Samenvatting inspectie

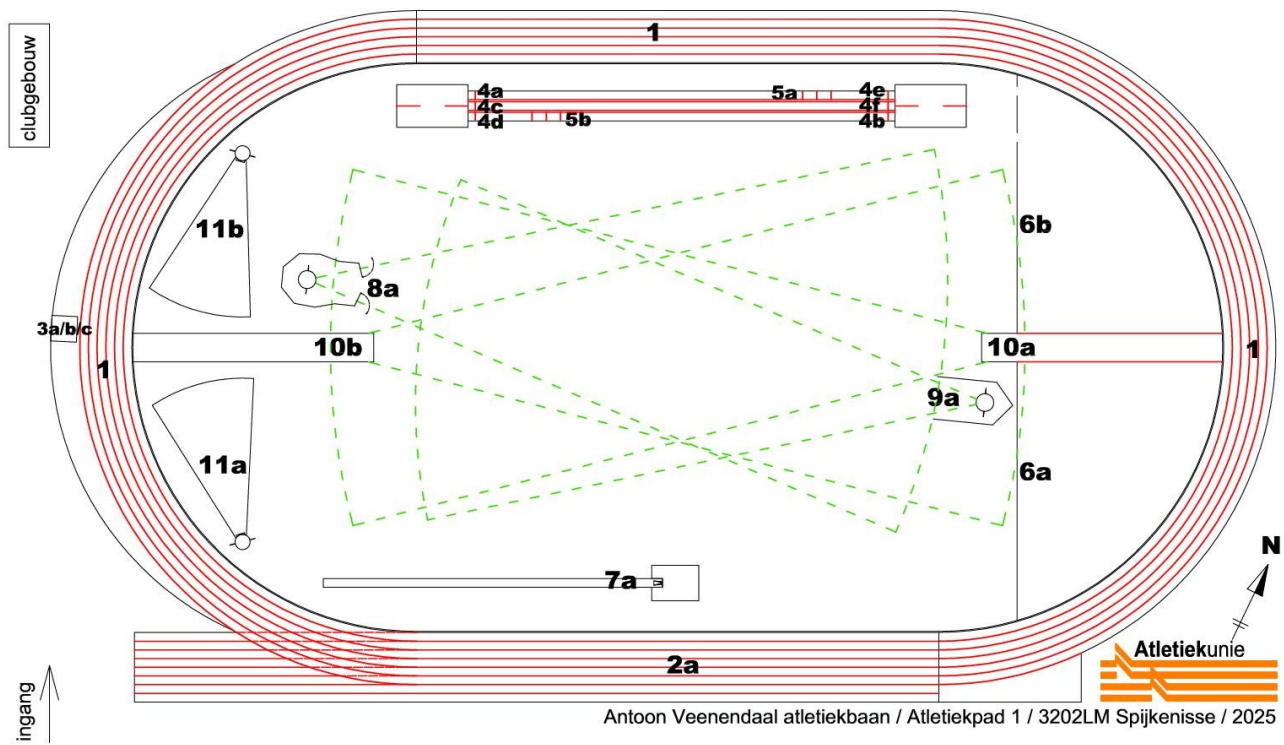
1. De toplaag van kunststof over de gehele accommodatie is op diverse plaatsen sterk afgesleten, waarbij de zwarte onderliggende kunststof zichtbaar wordt (zie foto 1). Advies om de toplaag spoedig te herstellen om schade aan de onderliggende kunststof te voorkomen.
